OTÁZKY A ODPOVĚDI / QUESTIONS AND ANSWERS

I. KOLO
/ 1ST ROUND

PROJEKTOVÁ URBANISTICKÁ SOUTĚŽ
/ URBAN DESIGN PROJECT COMPETITION

BUDOUCNOST CENTRA BRNA THE FUTURE OF BRNO CENTRE

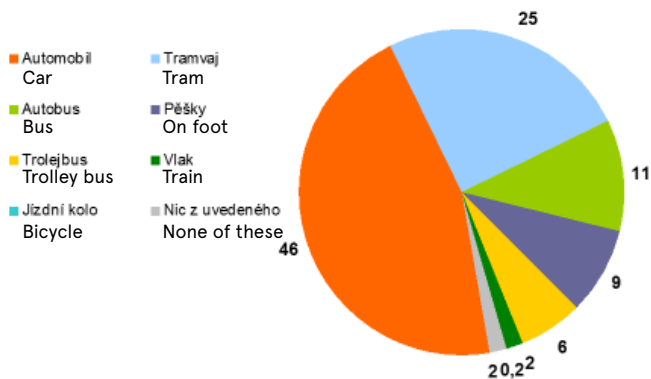
9.12 Are there any data on pedestrian volumes at Brno station, including between the station and the historic centre? *

“The directional survey of regional passengers at selected stops,” which was prepared by FOCUS in March 2015, is not available. Data from an earlier survey (2011) of passengers at railway stations in Brno: the turnover of passengers at the station Brno-Main station at the time of the survey (6:00 a.m. to 9:00 p.m.) was 50 000. Turnover of around 55 000 passengers per 24 hours of normal working day is therefore conceivable. Turnover of passengers at public transport stops (tram lines 1, 2, 4, 8, 9, 10, 12 and trolley-bus lines: 31, 33) is estimated as about 120 000 – 130 000 per 24 hours of normal working day.

Preferovaný způsob dopravy za službami
Preferred way of transportation to the services

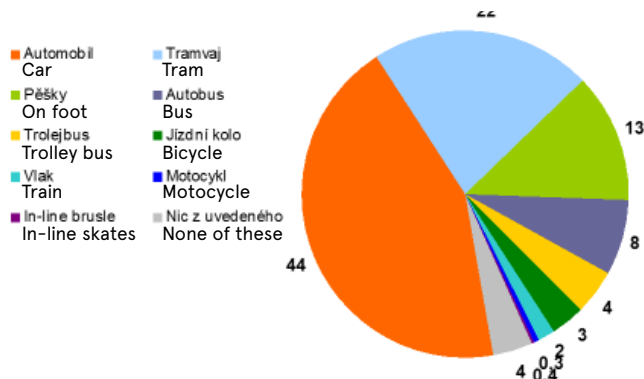
9.14 The mode split for travel within the city is given on page 77, but for journeys to work and education only. What is the mode split for all journeys? *
